Содержание

Версия №1	3
Версия №2	3
Версия №3	3
Версия №4	3
Версия №5	4
Версия №6	4
Версия №7 от 08.11.2012	5
Версии №8 – 10 ⇒ внутренний релиз	5
Версия №11 от 21.12.2012	6
Версия №12 от 08.04.2013	7
Версии №13 – 17 ⇒ внутренний релиз	7
Версия №18 от 28.03.2014	7
Версия №19 ⇒ внутренний релиз	10
Версия №20	10
Версия №21 от 07.10.2014	10
Версии №22 – 26 ⇒ внутренний релиз	11
Версия №27 от 26.11.2014	11
Версия №28 от 22.12.2014	12
Версия №29 от 15.07.2015	12
Версии №30 – 32 ⇒ внутренний релиз	15
Версия №33 от 11.02.2016	16
Версия №34 от 06.06.2016	18
Версии №35 – 36 ⇒ внутренний релиз	20
Версия №37 от 08.07.2016	21

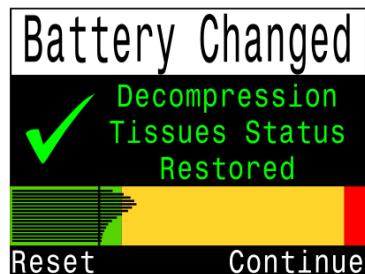
- **НОВАЯ ВОЗМОЖНОСТЬ:**

В центральном ряду дисплея можно отобразить мини компас.

- **НОВАЯ ВОЗМОЖНОСТЬ:**

В меню "Mark Compass" теперь отображается текущее цифровое значение азимута.

- **ИЗМЕНЕНИЕ:** После задания нового азимута, если включен мини компас в центральном ряду, то компьютер вернется на главный экран. В противном случае, компьютер вернется назад, на экран компаса.

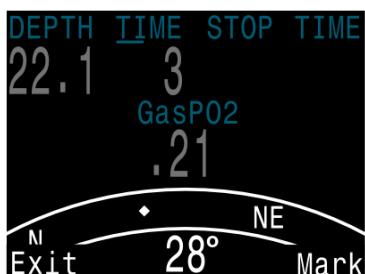
- ИЗМЕНЕНИЕ (Petrel 2 только):**

Меню "Mark Compass" удалено, чтобы упростить работу с компьютером. Для задания курса, в режиме компаса, нажмите на левую кнопку ("Menu"), затем направьте компас в требуемом направлении и нажмите на правую кнопку ("Mark"), чтобы зафиксировать курс.

- УЛУЧШЕНИЕ (Petrel 2 только):**

Курс показывается как указатель, состоящий из пары вертикальных зеленых треугольников по центру шкалы компаса. Указатель будет находиться по центру шкалы, пока вы не отклонитесь более чем на $\pm 5^\circ$.

При отклонении от курса больше чем на $\pm 5^\circ$ появится горизонтальная зеленая стрелка, которая укажет, в каком направлении надо повернуть для возврата на курс (в данном случае на 16° вправо). Это смещение полезно при навигации по шаблону. Например, шаблон квадрата требует повороты на 90° , в то время как шаблон треугольника требует повороты на 120° .

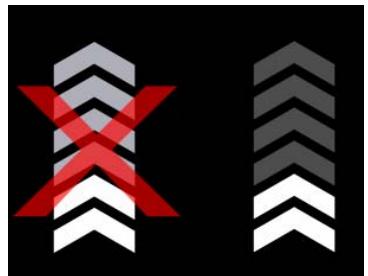
- НОВАЯ ВОЗМОЖНОСТЬ:** Добавлен новый параметр погружения **Δ+5** (Дельта + 5 минут). Его можно вывести на экран: в центральном ряду, в нижнем ряду или вместо NDL.

"Δ+5" показывает насколько изменится TTS (время до выхода на поверхность), если оставаться на текущей глубине еще 5 минут.

"Δ+5" может иметь как положительное, так и отрицательное значение. Например, "Δ+5"=+10 означает, что если оставаться на текущей глубине еще 5 минут, то TTS-время увеличится еще на 10 минут (т.е. еще на 10 мин вырастут декомпрессионные обязательства).

"Δ+5" похожа на "@+5", но "@+5" показывает весь TTS, в то время как "Δ+5" показывает только разницу от текущего TTS.
